TENING FRÁ BÍLASTÆÐI BÓNUS AÐ MIÐHÚSABRAUT

MINNISBLAÐ

VERKNÚMER: 10173
VERKHLUTI: 001
HÖFUNDUR: Anna Guðrún Stefánsdóttir
DREIFING:

DAGS.: 2018-03-05
NR.: 01

Mynd 1 Tillaga frá Arkís

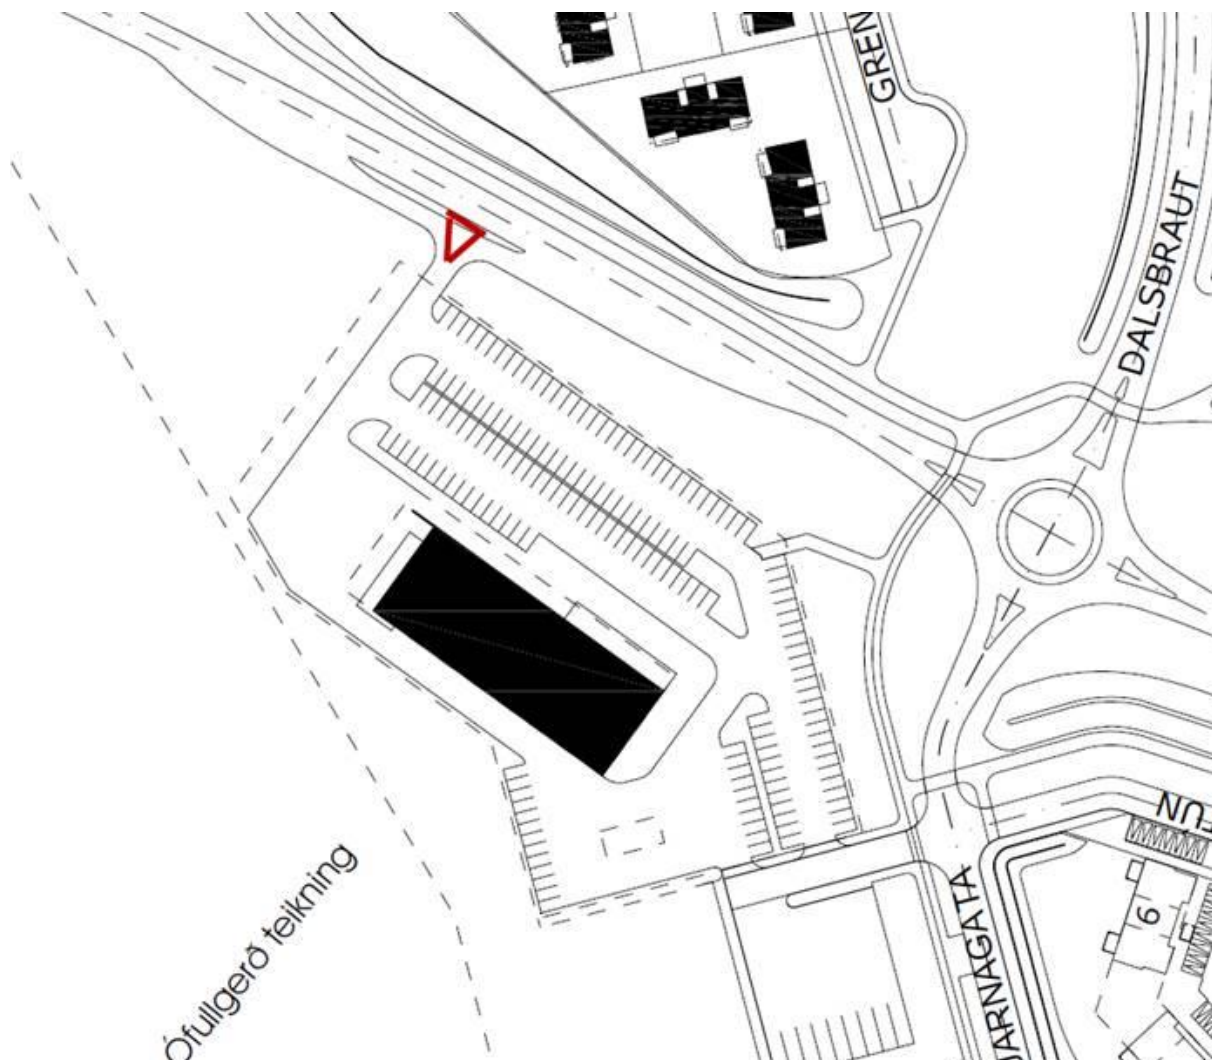
Arkís lagði fram tillögu að tengingu að bílastæði við Bónus við Miðhúsabraut. Óskað var eftir því að Hagar skiluðu inn álitum umferðarsérfræðings á fyrirbyggjandi tillögu og var Verkís fengið í verkið.

Tillagan frá Arkís sýnir langa hægri beygjurein. Þörf fyrir hægri beygjurein ákvarðast út frá umferðarrým og flæði umferðar. Hægri beygjurein er helst notuð þar sem hætta er á uppsöfnun ökutækja sem beygja til hægri og er helst ekki mælt með henni nema þar sem eru vandamál með umferðarrým eða ökuhraði á aðalvegi er 80 km/klst eða hærri. Hægribeygjurein fækkar aftanákeyrslum en getur hinsvegar gert yfirsýn yfir gatnamótin verri því ökutæki í hægribeygjureininni hindra sýn þeirra sem aka út úr frá Bónus. Niðurstöður úr CAPCAL sýndu að ekki er hætta á að það verði langar raðir ökutækja inn á Miðhúsabraut og því ekki hætta á uppsöfnun ökutækja sem beygja inn að Bónus.

Lausleg talning sýnir að umferð í austur á Miðhúsabraut (sambærilegt við Ar á Mynd 5) á einni klst. er rúmlega 150 ökutæki. 20% þessara ökutækja fara í Bónus. Því má gera ráð fyrir um 33 ökutækjum í straumi Ah. Ekki er því talin vera þörf á hægribeygjurein.

Umferðarspá í Aðalskipulagi Akureyrar 2018-2030² (11% aukning) gefur heldur ekki tilefni til þess að hafa hægribeygjurein.

Mynd 6 Tillaga A - Stór þríhyrningseyja

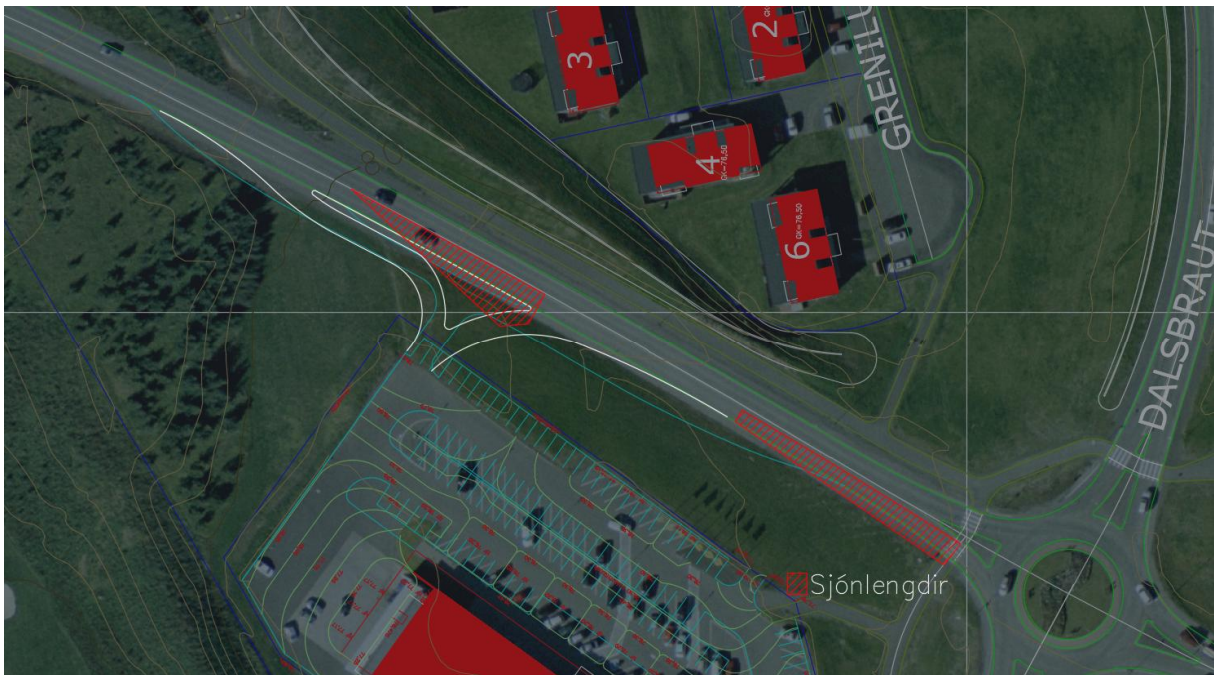
Tillaga A. Þríhyrningseyja með skotti

Til að reyna að hindra vinstri beygju að Bónus væri gerð löng eyja í vesturátt. Þá er erfiðara og meira fráhrindandi að taka vinstri beygju inn að Bónus. Gallinn er að það er samt nóg pláss í götunni og tiltölulega auðvelt að taka vinstri beygjuna. Til að gera það enn meira fráhrindandi væri hægt að setja kantstein í akbrautarbrúnina en það þrengir aksturssvæðið og gerir vinstri beygjuna (U-beygjuna) erfiðari.

Ekki er æskilegt að lengja eyjuna í austurátt því þá er umferðin frá Bónus orðin samsíða annarri umferð og því æskilegt að hafa flétturein. Fléttureinin þarf hinsvegar að vera 60 m löng til að uppfylla hönnunarkröfur³ og væri þá komin inn fyrir sjónlengdasvæðið gangbrautarinnar við hringtorgið og hindrar því sýn yfir gangbrautina. Ekki var heldur séð að ábatinn við að lengja eyjuna frekar í austur yrði mikill því að þeir sem ætla sér í vinstri beygjuna út frá Bónus geta tekið hana þó að eyjan sé aðeins lengri.

Þessi útfærsla skapar sjálfkrafa hægribeygjurein en það eykur umferðaröryggi því hægribeygjurein fækkar aftanákeyrslum.

Mynd 7 Tillaga B - Löng miðeyja í Miðhúsabraut

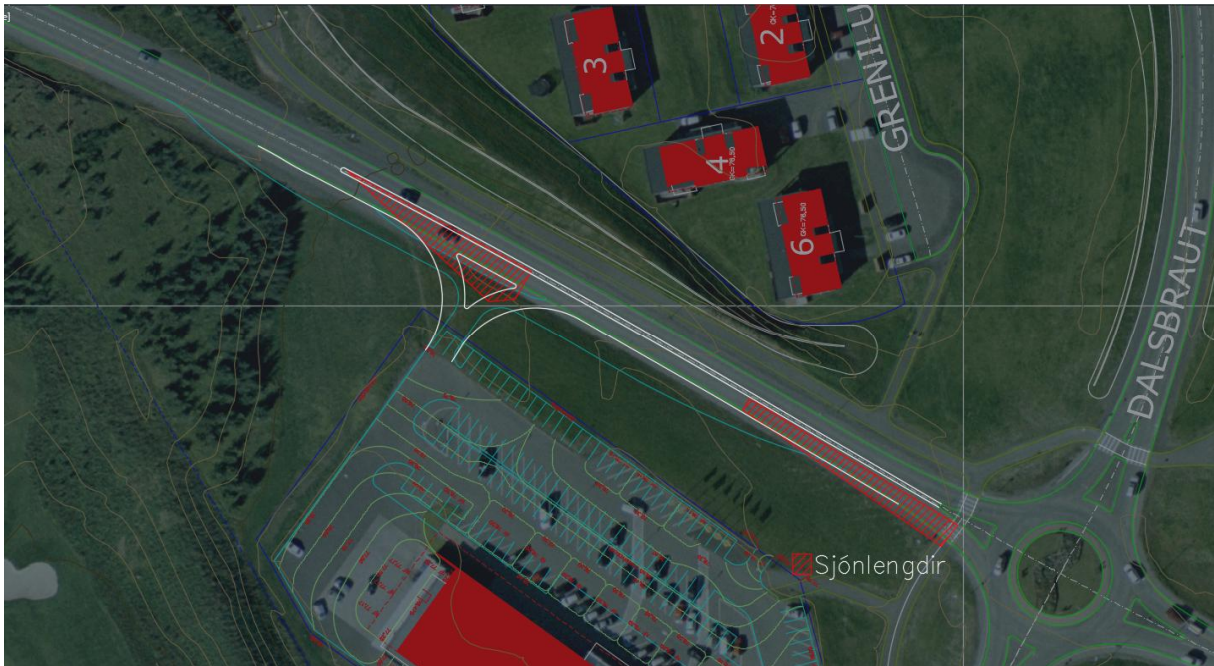
Tillaga B. Miðeyja í Miðhúsabraut

Til að hindra vinstri beygju að Bónus var skoðuð miðeyja í Miðhúsabraut auk lítillar þríhyrningseyju til að stýra umferðinni í hægri beygjur. Kosturinn er að eyjan nær alveg að hringtorginu til austurs og því verða þeir sem ætla sér til vinstri út frá Bónus að taka snúa við í hringtorginu. Gallar eru að það þarf að breikka núverandi götu og setja miðeyju með kantsteinum sem auka snjósöfnum og geta truflað snjómokstur. Þessi lausn er líklega dýrari en tillaga A.

Höfundur telur að tillaga B sé best því hún hindrar mest vinstri beygjur að og frá Bónus sem jafnframt eykur umferðaröryggi og umferðarflæði.

Mynd 10 Tillaga A

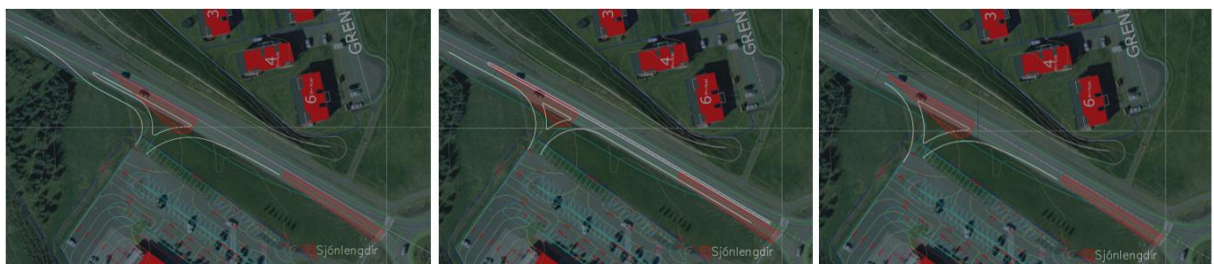
Þverhallinn á Miðhúsabraut er í átt að Bónus. Þarf því að huga að afvötnun í öllum lausnum.

Tillaga A hefur það umfram C að geta safnað fleiri bílum í röð inn stæðið. Skv. útreikningum er þó líklega ekki þörf fyrir það. Afreinina geta ökumenn annars notað til að klára að hægja ferðina sem eykur umferðaröryggi. Tillaga A má telja sem útfærslu af tillögu C ef vandamál verða við uppsöfnun bíla á leið inn á stæði Bónuss. Tillaga A hefur það umfram tillögu C að erfiðar er að taka vinstri beygju inn að Bónus sem fælir ökumenn frá því sem eykur umferðaröryggi tillögunnar.
